**COMUNE di CHIAVERANO**

**VARIANTE PARZIALE n. 1 al PRG Vigente**

**OSSERVAZIONI al Progetto Preliminare:**

**Marzo 2017**

**Cartografia del PRG Vigente: Estratto da Tavola Pp**

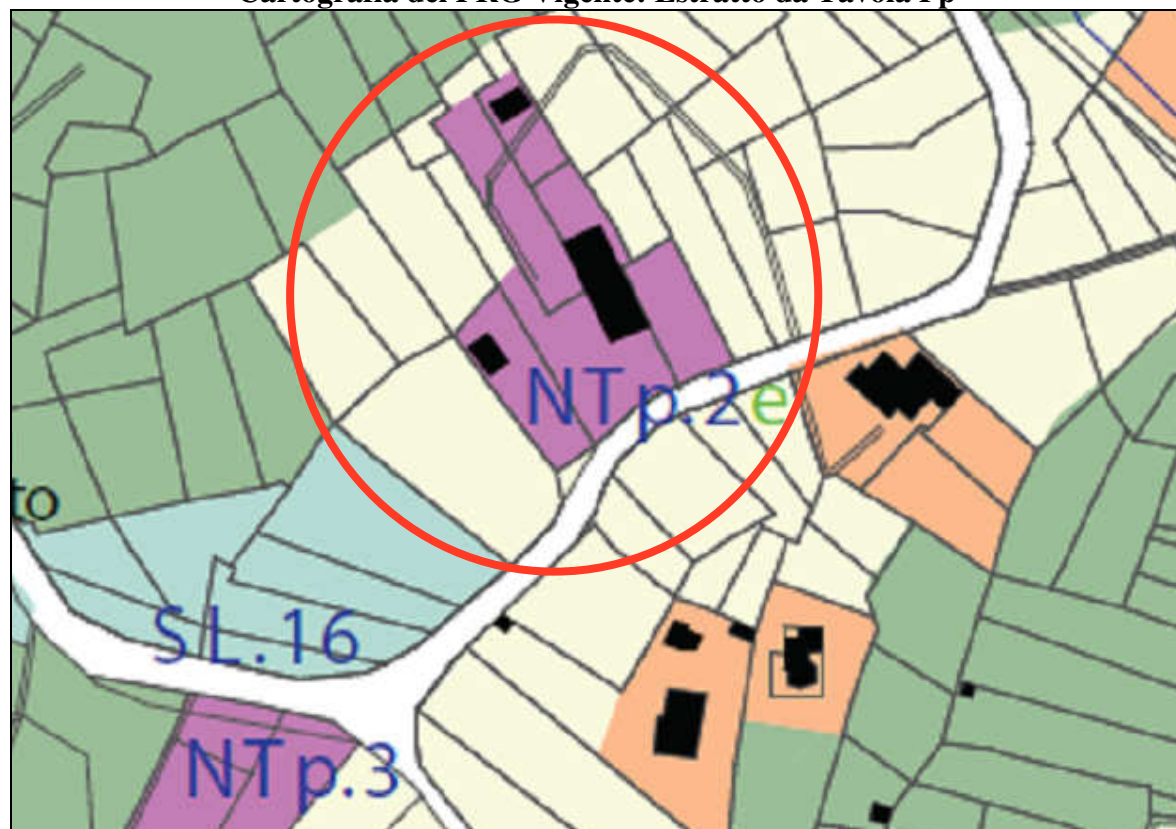
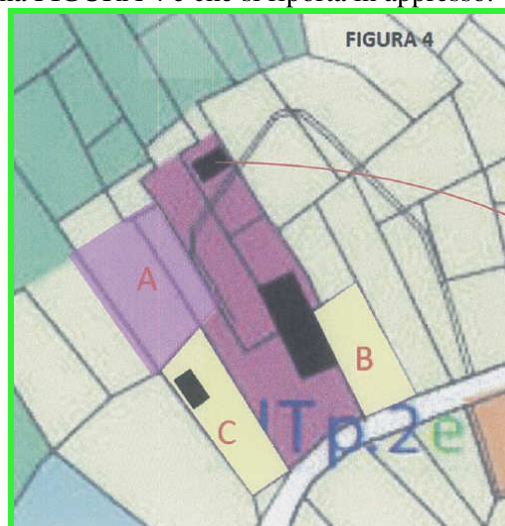
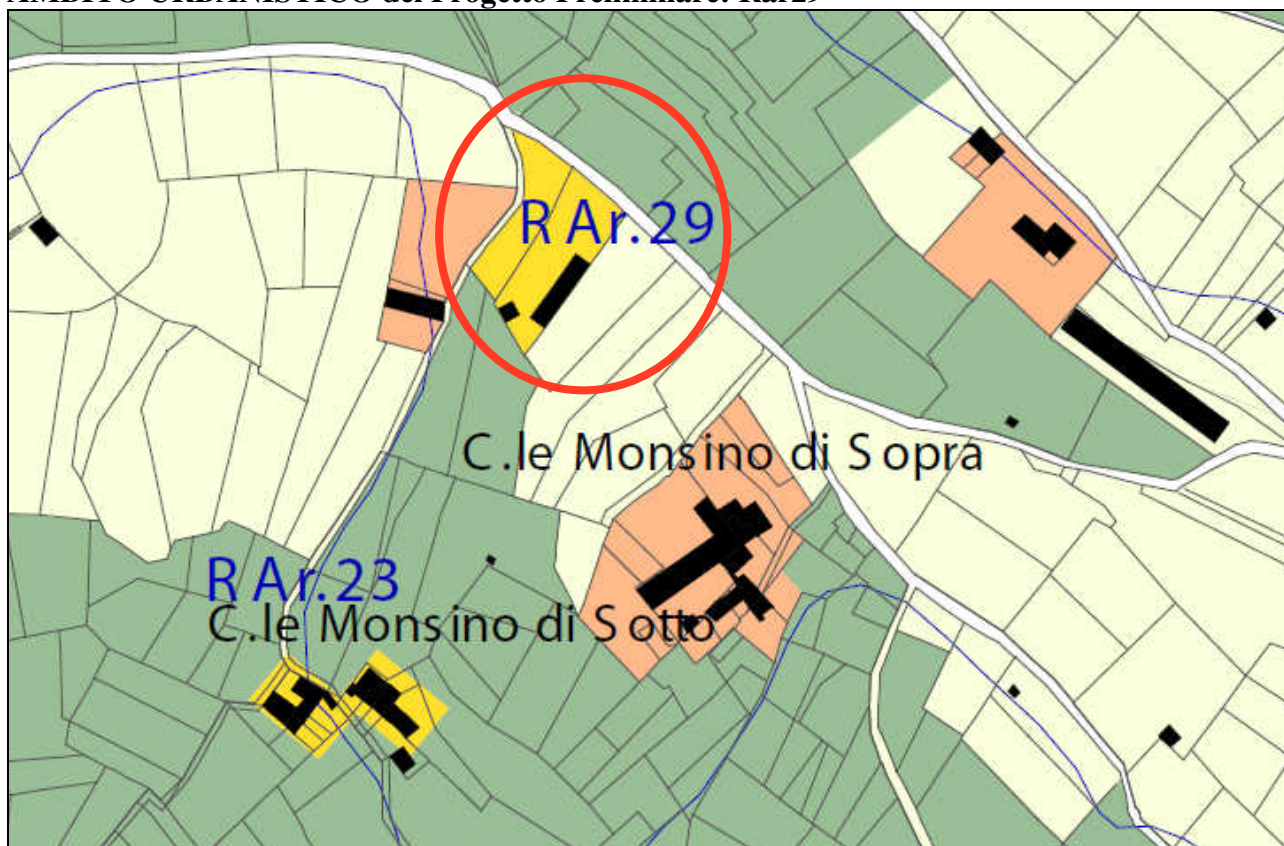
L'Osservante, in relazione all'area NTp.2, ne richiede una differente perimetrazione.

In particolare, nell'osservazione, riporta alcune alternative grafiche che comportano, rispetto all'attuale perimetrazione, la riclassificazione in area artigianale NTp.2 di porzioni classificate agricole e in area agricola di porzioni classificate quali aree artigianali. Tra le alternative proposte quella che appare accettabile è quella che l'Osservante denomina FIGURA 4 e che si riporta in appresso.

La proposta dell'Osservante, indicata nell'Osservazione con "FIG. 4", può essere accolta nella misura in cui consenta la sistemazione complessiva dell'area, secondo il parere favorevole espresso dall'Autorità competente in materia paesaggistica: ogni nuova costruzione può essere assentita esclusivamente, però, dopo il completamento di tutti gli interventi di riordino dell'area.

Le modifiche saranno introdotte nell'art. 13.2.1 e nella Tavola 3.3 di Progetto.

**Accolta** per le motivazioni e nei termini di cui alle note tecniche

## ALLARGAMENTO VIA IVREA

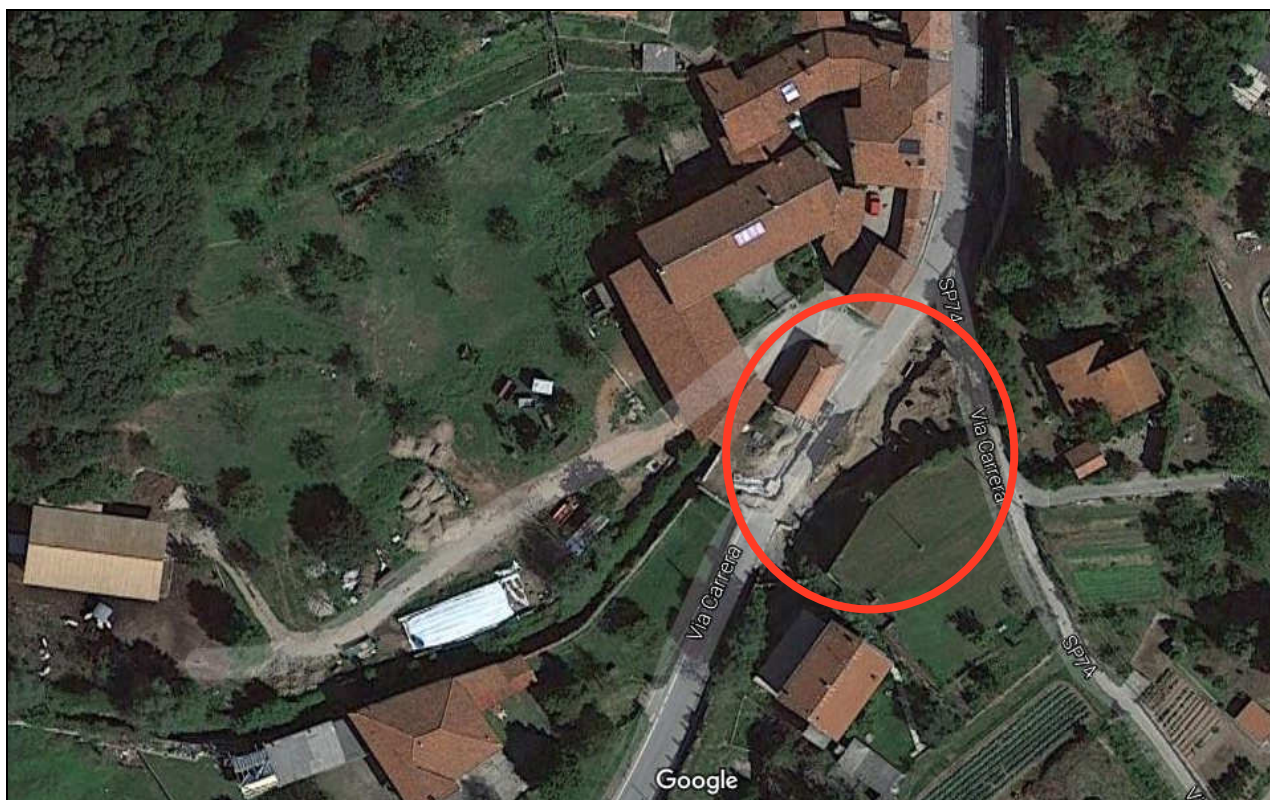
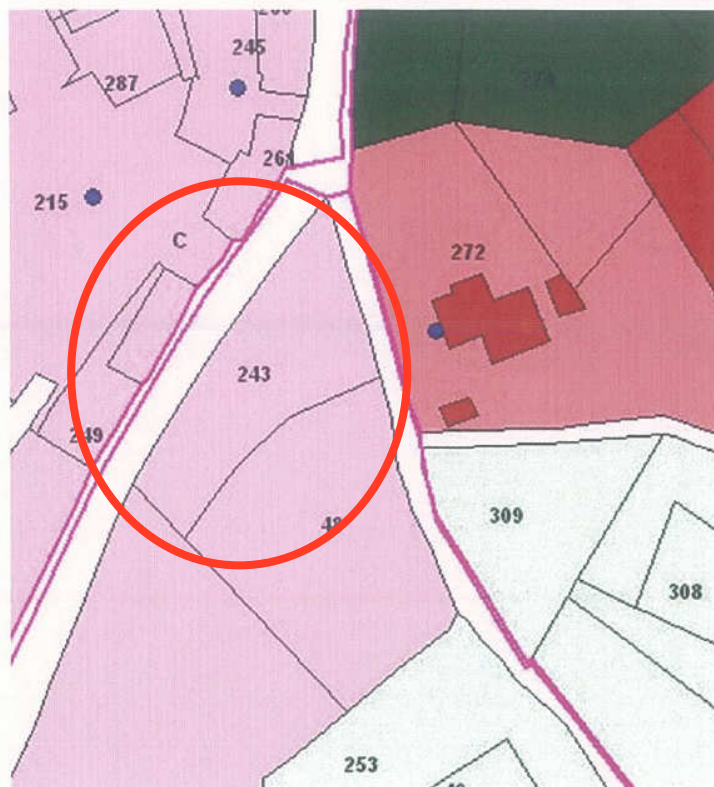
Con la presente si richiede di valutare l'inserimento grafico della nuova viabilità creatasi tramite il progetto di opera pubblica di allargamento Via Ivrea , tale allargamento ha comportato l'acquisto di un terreno da parte dell'ente e la sua trasformazione in viabilità secondaria. ( di cui si allega planimetria progettuale)

La proprietaria originaria dell'appezzamento ceduto, Sig.ra Giovine Franca ha richiesto di inserire all'interno delle norme di piano una deroga alle distanze dalla strada in riferimento al restante lotto di sua proprietà a destinazione residenziale . Il lotto in questione risulta essere in posizione nettamente superiore rispetto al sedime stradale, in sommità di parete rocciosa naturale.

In merito al punto a), si procede ad integrare l'art. 16 "*Strade e fasce di rispetto stradale*" delle NTA in modo da consentire, non solo nel caso specifico, ma in generale, che in sede di progettazione esecutiva, onde dare corretta soluzione alle intersezioni, le aree destinate alla viabilità possano essere integrate da aree contigue, previo accordo con i proprietari e, per specifiche caratteristiche dei siti, venga ammessa deroga alle distanze (deroga motivata da parte del Comune).

**Accolta** per le motivazioni e nei termini di cui alle note tecniche
